# 島根原子力発電所第2号機

## 工事計画認可申請（補正）に係る論点整理について

2023年2月  
中国電力株式会社

図4 改良地盤⑤の配置図

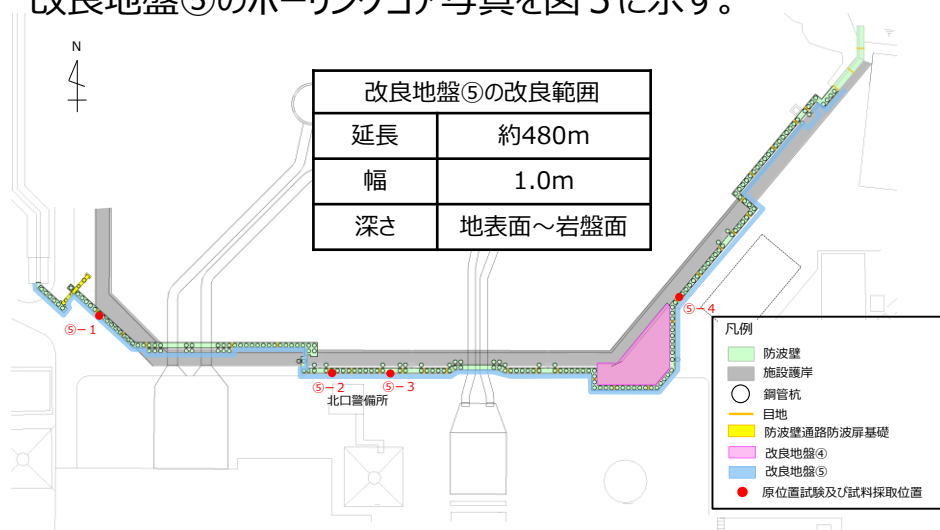
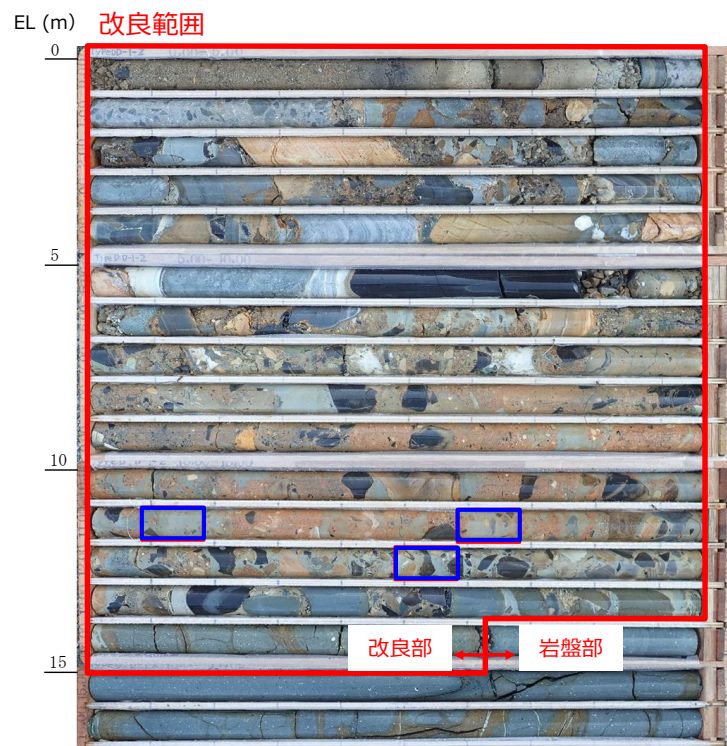
No.	詳細設計申送り事項	分類	回答	回答頁
1	埋戻土部の鋼管杭間のグラウト材を耐震・耐津波設計上、役割に期待しない方針としたことから、防波壁（多重鋼管杭式擁壁）の背後に設置する改良地盤について、その施工範囲及び仕様を説明すること。	B	防波壁（多重鋼管杭式擁壁）全線においてその背後に、高圧噴射攪拌工法により改良地盤⑤を設置することとし、その解析用物性値については、原位置試験及び室内試験結果を踏まえて設定した。 また、地震時において、改良地盤⑤に津波の流入経路は形成されないことを確認した。	P.6,7
2	岩盤根入れ部の鋼管杭間に注入するセメントミルクについて、その評価方針を説明すること。	B	鋼管杭と岩盤の間の空隙を間詰めしているセメントミルクに期待する役割は、鋼管杭及び被覆コンクリート壁を支持する等であり、岩盤と同等の役割を期待している。そのため、セメントミルクが岩盤と同等の強度を有することを確認したうえで、セメントミルクを岩盤として耐震及び耐津波評価を実施する方針とした。	P.8

- 図4のとおり防波壁（多重鋼管杭式擁壁）全線においてその背後に、高圧噴射攪拌工法により改良地盤⑤を設置する。
- 図4に示す原位置試験及び試料採取位置において、表1に示す原位置試験及び室内試験を実施し、改良地盤⑤の解析用物性値を設定した。
- 改良地盤⑤のボーリングコア写真を図5に示す。

図3 岩盤の局所安全係数分布図 (③-③断面, 静的非線形解析前)

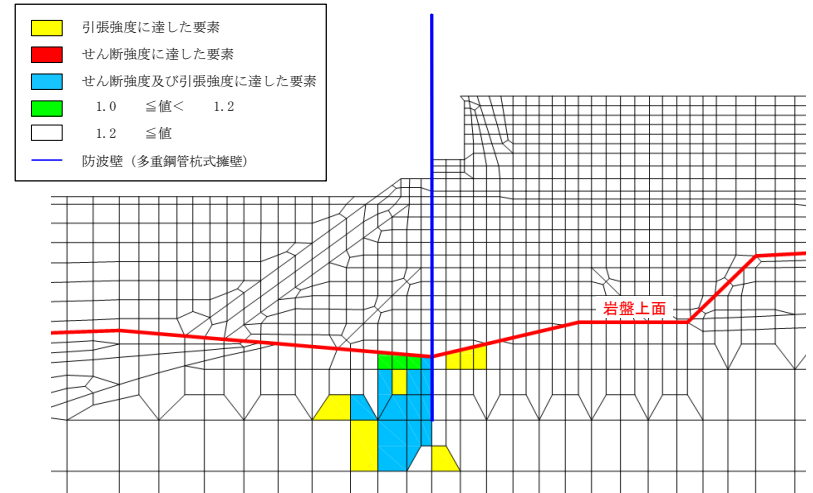
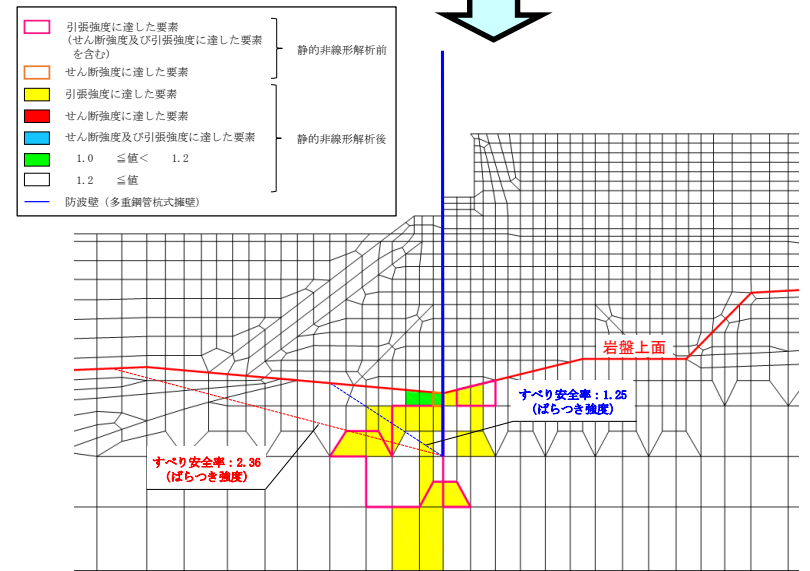
No.	詳細設計申送り事項	分類	回答	回答頁
1	鋼管杭周辺の岩盤根入れ部のせん断破壊領域と引張破壊領域を確認するとともに、鋼管杭の曲げ変形に伴う破壊領域が認められる場合は、すべり安全率による鋼管杭の水平支持力の評価を行うこと。	B	鋼管杭周辺の岩盤の局所安全係数分布図を確認した結果、鋼管杭の前面の岩盤において破壊領域が認められることから、静的非線形解析により、岩盤の進行性破壊を考慮した上で、破壊領域を通るすべり安全率を算定した。その結果、すべり安全率は十分な裕度があることから、岩盤の破壊に伴う鋼管杭の水平支持力が確保できていることを確認した。	P.12

- 基準地震動Ssによる2次元動的FEM解析により、岩盤の破壊領域を確認した結果、図3のとおり、岩盤の破壊領域が連続して認められた。
- よって、評価対象断面のうち破壊領域が比較的広い③-③断面について、静的非線形解析を実施し、岩盤の破壊領域の進展を考慮した鋼管杭前面のすべり安全率を算定した。
- その結果、図4のとおり、すべり安全率は1.2を上回ることから、岩盤の破壊に伴う鋼管杭の水平支持力への影響はないことを確認した。
- なお、静的非線形解析による岩盤の破壊進展に伴う変形量増分を考慮した止水目地の変形量評価を行った結果、表1のとおり、許容限界以下であることを確認した。

図4 鋼管杭変位の入力イメージ

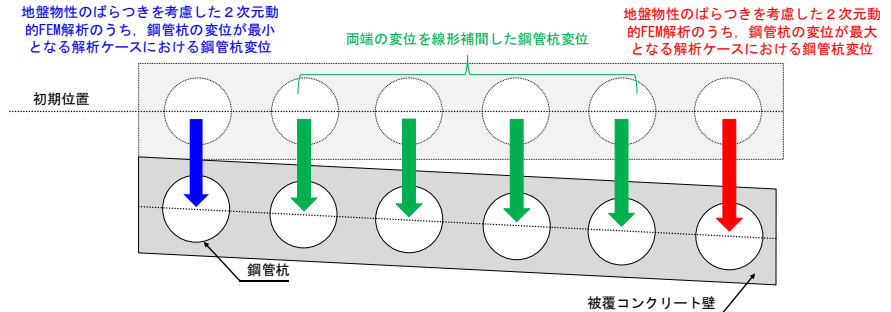
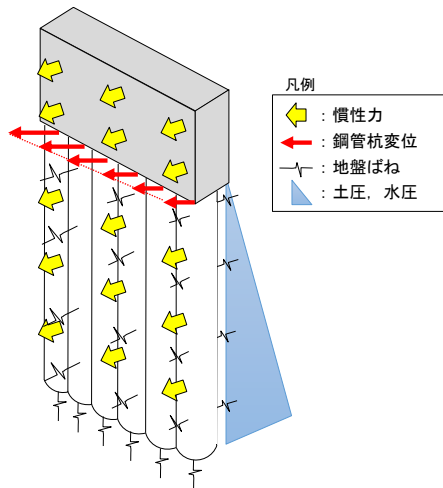
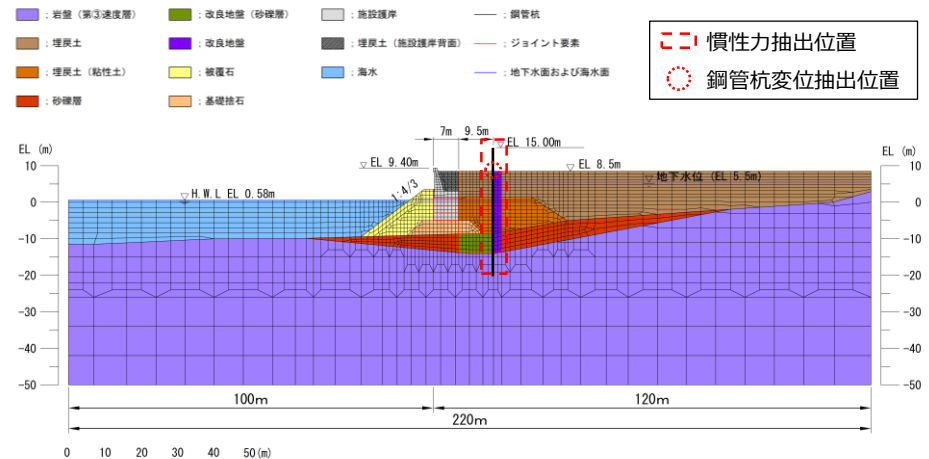
No.	詳細設計申送り事項	分類	回答	回答頁
1	防波壁（多重鋼管杭式擁壁）の被覆コンクリート壁については、鋼管杭とコンクリートの挙動を精緻に確認するため、3次元静的FEM解析を実施し、その詳細設計の結果を説明すること。	B	防波壁（多重鋼管杭式擁壁）の被覆コンクリート壁について、鋼管杭の挙動の差異により生じる、法線方向のねじれに伴い被覆コンクリート壁に発生する応力に対して健全性を確認した。被覆コンクリート壁のねじれを表現するにあたっては、地盤物性のばらつきを考慮した2次元動的FEM解析により得られた、鋼管杭変位の最大値、最小値を3次元静的FEM解析における両端の鋼管杭に設定し、その間の鋼管杭には線形補間した変位を設定した。 3次元静的FEM解析を実施した結果、被覆コンクリート壁は許容限界以下であることを確認した。	P.16~19

- 被覆コンクリート壁は、鋼管杭の挙動の差異に伴うねじれによる影響を考慮する観点から、3次元静的FEM解析により健全性評価を実施した。
- 被覆コンクリート壁のねじれを表現するにあたっては、地盤物性のばらつきを考慮した2次元動的FEM解析により得られた、鋼管杭変位の最大値、最小値を3次元静的FEM解析における両端の鋼管杭に設定し、その間の鋼管杭には線形補間した変位を設定した（図4）。なお、3次元静的FEM解析に入力する鋼管杭変位は、2次元動的FEM解析において、鋼管杭変位が最大となる地震動及び照査時刻より設定した。
- 3次元静的FEM解析においては、鋼管杭変位及び被覆コンクリート壁に作用する慣性力により防波壁（多重鋼管杭式擁壁）の変形を表現することに加えて、常時荷重（水圧及び土圧）及び地中部の慣性力を入力した（図5）。鋼管杭変位及び慣性力は図6に示す位置より抽出した。

図5 付着強度試験実施位置図

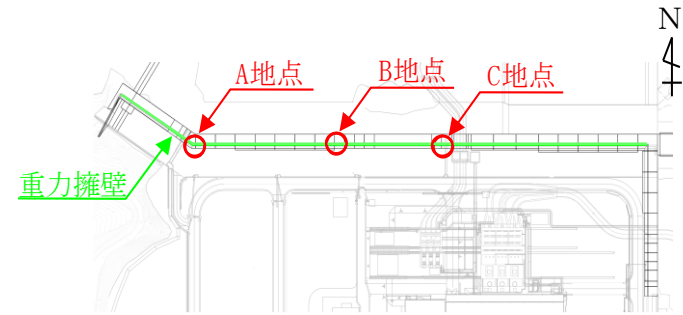
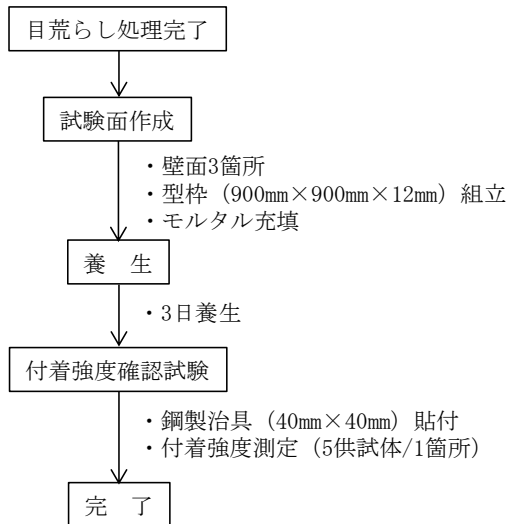
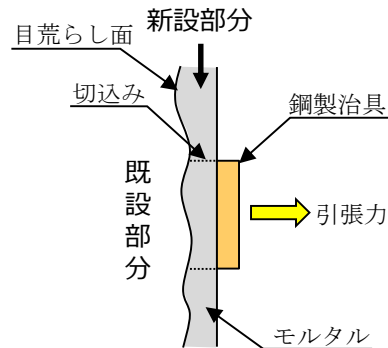
No.	詳細設計申送り事項	分類	回答	回答頁
1	防波壁（波返重力擁壁）の壁体構造について、既設と新設コンクリートを一体化として評価できる根拠及び設計・施工上の配慮事項を説明すること。	B	<p>防波壁（波返重力擁壁）の壁体構造について、以下の観点から、既設と新設コンクリートは一体として挙動することを確認した。</p> <p>① 既設部分と新設部分との付着強度の確認          既設部分と新設部分のコンクリートの付着を向上させるために既設部分のコンクリート表面の目荒らし処理を行い、すべての付着強度試験において付着強度が1.5N/mm<sup>2</sup>以上であることを確認した。</p> <p>② 鉄筋の引抜における破壊形態の確認          新設部分の主筋の定着部分は、基部コンクリートの隅角部に近接していることから、実構造物スケールの実験体による鉄筋の引抜試験を行った結果、鉄筋定着部の破壊形態は鉄筋の降伏であり、隅角部の影響はなく、主筋は基部コンクリートに十分定着していることを確認した。</p> <p>③ 境界部に起因した部材の破壊及び境界部の破壊状況の確認          断面内に新旧コンクリートの境界部を有する鉄筋コンクリート部材においては、境界部の破壊、それに伴う鉄筋コンクリート部材の破壊進展が懸念されることを踏まえ、材料非線形解析を実施した結果、地震時及び津波時において、コンクリート及び境界部が破壊していないことから、既設部分と新設部分は一体として挙動していることを確認した。また、地震荷重又は津波荷重を超える荷重に対する解析によって、重力擁壁が破壊する荷重を確認した結果、地震荷重及び津波荷重に対して十分な安全余裕を有していることを確認した。</p>	P.23～27

- 防波壁（波返重力擁壁）の施工においては、既設部分と新設部分のコンクリートの付着を向上させるために既設部分のコンクリート表面に目荒らし処理を行った。
- 目荒らし処理後の付着力を確認するため、図3及び図4に示す付着強度試験を行った。
- 付着強度試験では、目荒らし処理完了範囲の擁壁面3箇所（図5）にモルタルを打設して試験面（900mm×900mm×12mm）を作成した。1箇所につき5供試体（40mm×40mm）について、建研式引張試験器を用いて引張ることで付着強度を確認し（図6）、表1に示すとおりすべての試験において付着強度が管理基準値の1.5N/mm<sup>2</sup>以上\*であることを確認した。

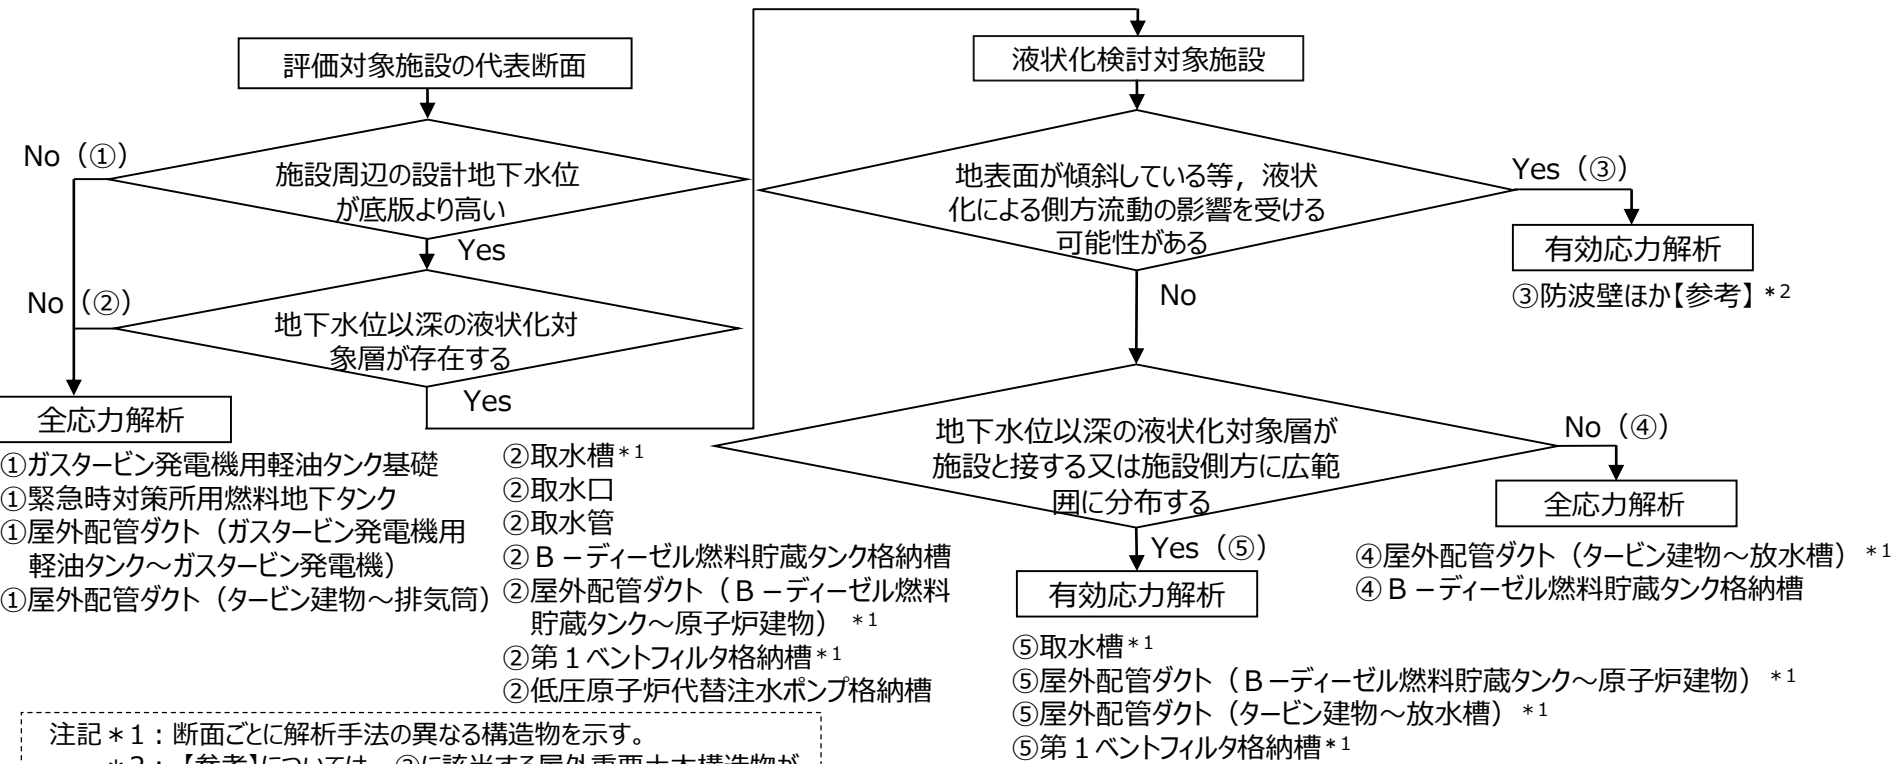
No.	詳細設計申送り事項	分類	回答	回答頁
1	設置変更許可において示した液状化対象施設の選定の考え方を踏まえ、工事計画認可では設定した地下水位に基づく液状化検討対象施設の選定結果について説明すること。 (第329回ヒアリング(2020年6月2日))	B	設工認段階における設計地下水位の設定結果に基づき、液状化検討対象施設の選定及び選定結果に応じた解析手法について説明する。	P.39,40

- 施設周辺の地下水位が十分に低い場合又は地下水位以深に液状化対象層が存在しない場合は、全応力解析により耐震評価を実施する。
- 地盤の液状化による側方流動の影響を受ける場合もしくは地下水位以深の液状化対象層が施設と接する又は施設側方に広く分布する場合は、有効応力解析を選定する。なお、液状化しない場合についても想定し、全応力解析により確認する。
- 地下水位以深の液状化対象層と施設の間に離隔があり、かつ液状化対象層が局所的に分布する場合は、全応力解析により耐震評価を実施する。なお、液状化の影響が構造物に及んでいないことを有効応力解析により確認する。
